## Samrådsredogörelse

Ändring av detaljplan för stadsägorna 333 G, 333 Ö, 350 med flera inom Skäggeberg - Lerbrobacken  
Sunne kommun, Värmlands län

KS2018/530/04

Karta från Hitta.se. Kartan redovisar de intilliggande områdena, se även geoteknisk plan i MUR:en.

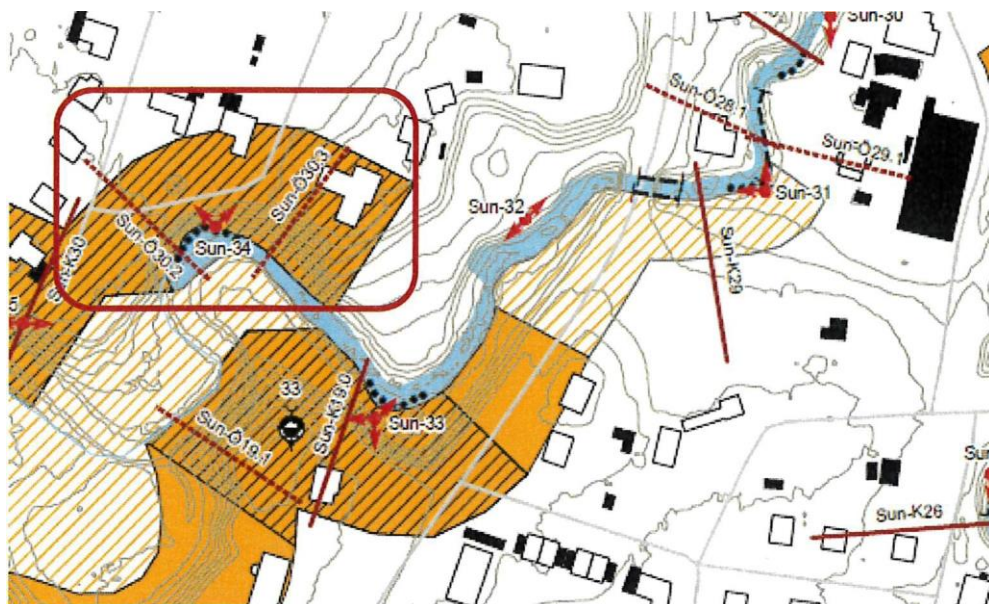
Kvicklera förekommer i området och slänter långt från planområdet kan påverka dess stabilitet. Kommunen behöver utreda och klarlägga eventuell påverkan på områdets stabilitet samt säkerställa nödvändiga stabilitetshöjande åtgärder.

ÅF har utfört geotekniska utredningar i närbelägna områden markerade på kartan nedan. Områdena ligger inom avstånd på ca 150 meter från Lerbrobacken, samtliga i Lerälvens dalgång. På kartan nedan visas områdena vid Magasinsgatan och Allégatan där ÅF tidigare har utfört geotekniska utredningar.

ÅF bedömer att sedimenten har uppstått på likartat sätt inom de tre områdena. Med hänsyn till att områdena Allégatan och Magasinsgatan ligger i den aktuella detaljplanens närområdet har även de utförda undersökningarna från dessa projekt inarbetats i de nya beräkningarna. Därmed har även skjuvhållfastheten och jordmodellen justerats något, vilket redovisas i de nya beräkningarna (punkt 2.). Med dessa kompletteringar

har avschaktning, erosionsskydd och utbredning av lättfyllning kunnat minskas något.
